LETTERA DI INFORMAZIONI DI SICUREZZA

Microscopi operatori Leica M525 OH4 / Leica M720 OH5 con illuminazione da 400 watt

Identificatore FSCA: CAPA-2015-12-001-H

È richiesta la sostituzione dei cavi nell'unità d'illuminazione

Immagine 2: mostra la schermata "Principale" con il pulsante "Sostituzione lampada" cerchiato.

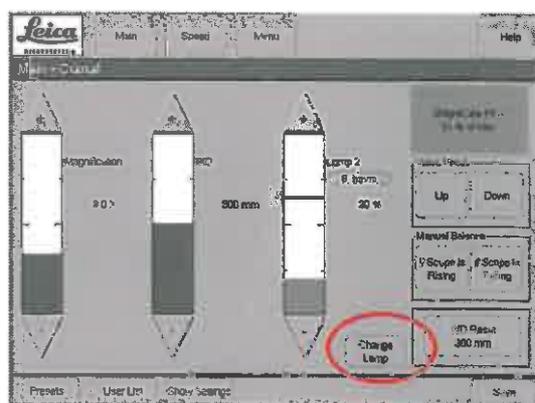
A prescindere dal problema spiegato in precedenza, ricordare che se si nota un errore nell'unità d'illuminazione utilizzata, al successivo intervento chirurgico è opportuno passare all'illuminazione di backup, utilizzando il pulsante "Sostituzione lampada", sulla schermata "Principale" dell'unità di controllo (vedere immagine 2 sottostante), come descritto nel manuale d'istruzioni.
